Expediente:	053180414684		
Radicado:	RE-00961-2025		
Sede:	REGIONAL VALLES		
Dependencia:	DIRECCIÓN REGIONAL VALLES		
Tipo Documental:	RESOLUCIONES		
Fecha:	17/03/2025	Hora:	12:43:11
Folios:	13

RESOLUCION No.

POR MEDIO DEL CUAL SE OTORGA UN PERMISO DE VERTIMIENTOS Y SE ADOPTAN OTRAS DISPOSICIONES

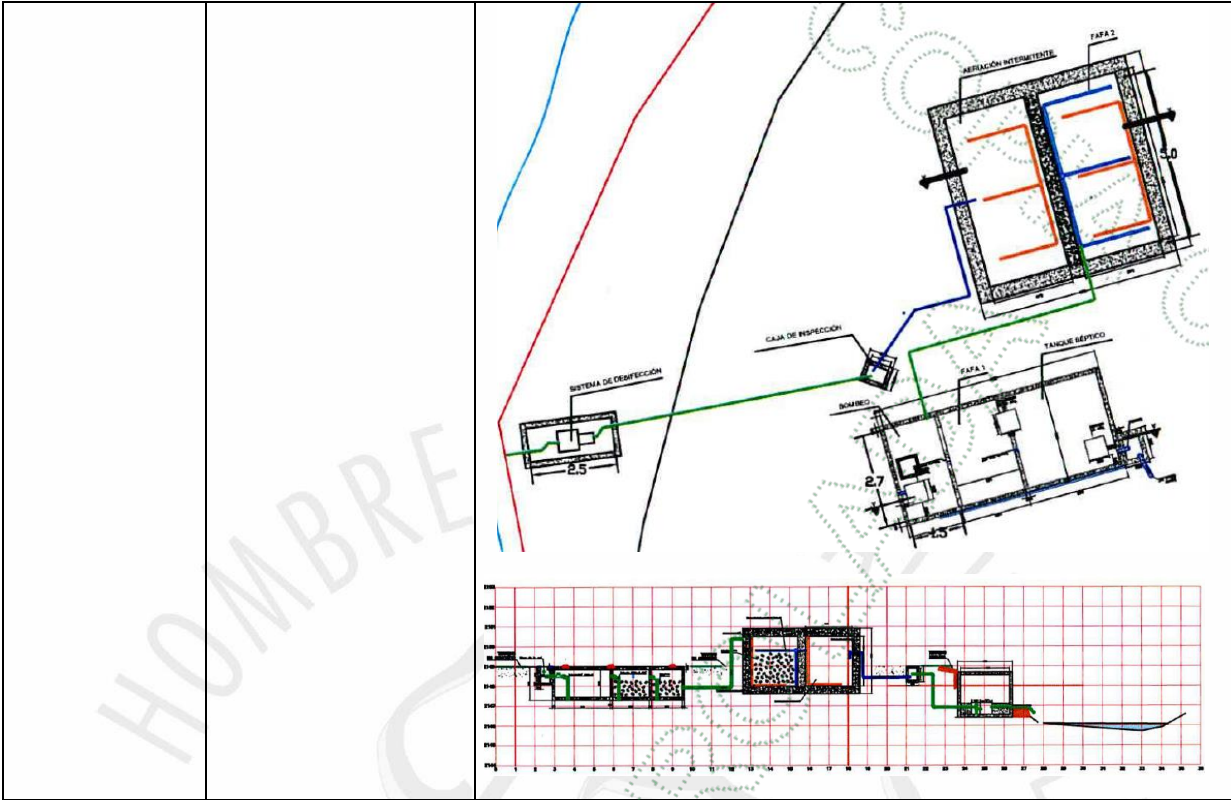
La biodegradación de la materia orgánica del afluente de la STARD (Sistema de tratamiento de Agua Residual Doméstica), compuesta por un Tanque Séptico de 2 compartimientos de sedimentación y digestión anaerobia + una unidad de Filtro Anaerobio de Flujo Ascendente (FAFA), se le adicionó un Tanque Extra de 2,4 m de ancho X 5,08 m de longitud y una altura de 2,5 m, para aumentar la capacidad del FAFA en más de 20 m³ efectivos, lo que incrementa en más de 5 veces la capacidad de filtración anaerobia y por ende una mayor degradación de la materia orgánica presente en el ARD. Luego el afluente del Tanque Complementario del FAFA, se pasa a otro Tanque Similar, contiguo al anterior con las mismas medidas, donde se inyecta aire comprimido y se termina de biodegradar aerobiamente la carga orgánica anaerobia proveniente del FAFA, mejorando la eficiencia del sistema y cumpliendo con la normativa vigente (Decreto 1076 de 2015, cumplimiento de objetivos de calidad y Resolución 0631 de 2015). Al incrementarse el volumen del FAFA en más de 20 m³, se incrementó el área superficial de contacto en más de 2000 m² (tomado de la correspondencia externa con radicado No. CE-12730-2022).

Tipo de Tratamiento	Preliminar o Pretratamiento: —	Primario: _X_	Secundario: _X_	Terciario: _X_	Otros: ¿Cuál?: _____	
Nombre Sistema de tratamiento			Coordenadas del sistema de tratamiento Magna sirgas			
Tanque séptico KP Empaques flexibles STARD			LONGITUD (W) - X		LATITUD (N) Y	Z:
			-75	26	53,2	6
Tipo de tratamiento	Unidades (Componentes)	Descripción de la Unidad o Componente				
Preliminar o pretratamiento	N.A	N.A				
Tratamiento primario	Tanque séptico	Integrado al FAFA 1. Tiempo de retención hidráulico: 1,57 días Volumen real: 8,32 m³ Ancho: 2,70 m Altura lamina agua máxima: 1,10 m Altura lamina agua media: 1,04 m Altura lamina agua mínima: 0,97 m Longitud real: 2,80 m Eficiencia parcial: 31.48 %				
Tratamiento secundario	FAFA 1	Integrado al tanque séptico. Tiempo de retención hidráulico: 0.81 días Volumen filtro anaerobio: 4,714 m³ Ancho tanque FAFA: 2,70 m

- El **SISTEMA DE TRATAMIENTO DE AGUAS RESIDUALES DOMESTICAS** (STARD) **CUMPLE** con los **PARÁMETROS TÉCNICOS** que exige la norma (artículo 8 de la resolución 0631 de 2015) para un adecuado procesamiento de los residuos líquidos antes de su disposición final a fuente hídrica (Q. La Mosca) y por lo tanto **es factible APROBARLO**.

Tanque de desinfección	Proceso: Desinfección (Pastilla de Cloro) Ancho: 1,02 m Profundidad: 2,50 m Longitud: 2,50 m
Esquema del	STARD

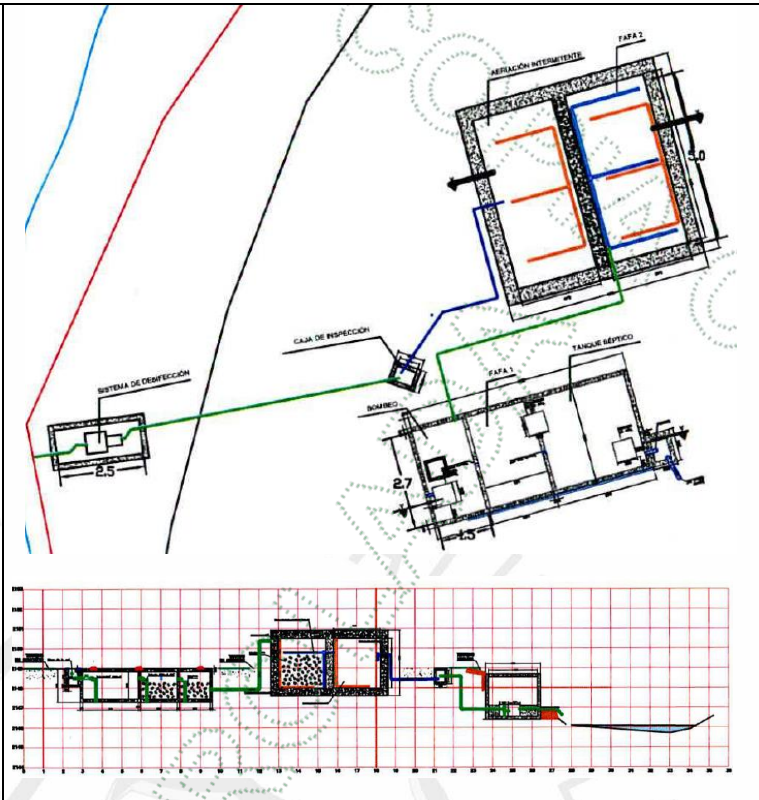
Tipo de Tratamiento	Preliminar o Pretratamiento: —	Primario: _X_	Secundario: _X_	Terciario: _X_	Otros: ¿Cuál?: _____	
Nombre Sistema de tratamiento			Coordenadas del sistema de tratamiento Magna sirgas			
Tanque séptico KP Empaques flexibles STARD			LONGITUD (W) - X		LATITUD (N) Y	Z:
			-75	26	53,2	6
Tipo de tratamiento	Unidades (Componentes)	Descripción de la Unidad o Componente				
Preliminar o pretratamiento	N.A	N.A				
Tratamiento primario	Tanque séptico	Integrado al FAFA 1. Tiempo de retención hidráulico: 1,57 días Volumen real: 8,32 m³ Ancho: 2,70 m Altura lamina agua máxima: 1,10 m Altura lamina agua media: 1,04 m

Altura lamina agua mínima: 0,97 m Longitud real: 2,80 m Eficiencia parcial: 31.48 %
Tratamiento secundario	FAFA 1	Integrado al tanque séptico. Tiempo de retención hidráulico: 0.81 días Volumen filtro anaerobio: 4,714 m³ Ancho tanque FAFA: 2,70 m Altura lamina agua mínima: 0,52 m Altura lamina agua media: 0,75 m Altura lamina agua máxima: 0,97 m Longitud: 1,80 m Material filtrante: Biopack (rosetones plásticos) 4,24 m³ Eficiencia parcial: 54,64 %
Tratamiento Terciario	FAFA 2 de pulimiento	Integrado al tanque de aireación. Tiempo de retención hidráulico: 5,28 días Volumen filtro anaerobio: 19,2 m³ Ancho tanque: 5,08 m Altura: 2,50m Longitud: 2,40 m Altura lamina agua máxima: 0,52 m Material filtrante: Biopack (rosetones plásticos): 17,28 m³ Eficiencia final tren de tratamiento: 94.29 %
Manejo de Lodos	Gestor externo	Son entregados a la planta de tratamiento San Fernando de EPM.
Otras unidades	Tanque de aireación	Proceso: Aireación, integrado al FAFA 2 Compartimientos: 2 Ancho: 5,08 m Altura: 2,50 m Longitud: 2,40 m

ARTÍCULO SEGUNDO: APROBAR el Sistema de Tratamiento tal y como se describe a continuación:

PARÁGRAFO: El sistema de tratamiento siempre debe tener un acceso adecuado a las estructuras que permitan el aforo y toma de muestras, por lo que es necesario que se retire la tierra y vegetación que se va estableciendo en el terreno, con el fin de que no obstruya el acceso al sistema para su adecuado mantenimiento y para facilitar el control y seguimiento por parte de la Corporación.
